**Réponse à la demande de renseignements no. 1 de la
Régie de l'énergie**

DEMANDE DE RENSEIGNEMENTS N° 1 DE LA RÉGIE DE L'ÉNERGIE (LA RÉGIE) RELATIVE À LA MÉTHODOLOGIE D'IDENTIFICATION DES ÉLÉMENTS DU RTP

R4.1 Le Coordonnateur précise qu'un équipement peut être en parti inclus dans le RTP. Un exemple d'application est démontré à la figure I1-4 du Document de référence sur la définition du RTP, déposé à la pièce B-0011. La figure est reprise ci-bas :

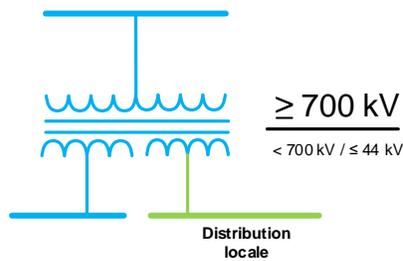
4.1 Selon la compréhension de la Régie, une installation (poste, centrale) peut comporter des équipements RTP (ligne, transformateur, barre) et des équipements non RTP. Cependant, un équipement RTP est considéré RTP dans toute son intégralité et non pas en partie. Veuillez confirmer la compréhension de la Régie. Veuillez élaborer pour le cas de la ligne L-3019.

I1 – Les jeux de barres connexes d'un transformateur dont le côté haute tension est exploité à 700 kV ou plus sont **inclus** selon I1, sauf un jeu de barres ou une connexion servant exclusivement à des besoins de distribution. Exemple: alimentation du bâtiment d'un poste.

Dans cet exemple, le secondaire du transformateur est exploité à une tension inférieure ou égale à 44 kV et sert exclusivement à alimenter le bâtiment d'un poste de transport. Ainsi, il est exclu du RTP.

Pour le cas de la ligne L-3019, sa dérivation entre le poste Bout-de-l'île et le poste Pierre-Le-Gardeur n'est pas inclus dans le RTP car l'exclusion E1 est applicable.

Par ailleurs, le Coordonnateur souligne que depuis le dépôt du présent dossier en mars 2022, des travaux ont eu lieu au poste Bout-de-l'île afin de retirer la connexion avec la ligne L-3019. En somme, la ligne L-3019 ne doit plus être incluse dans le RTP puisque l'exclusion E1 est désormais applicable sur son entièreté.
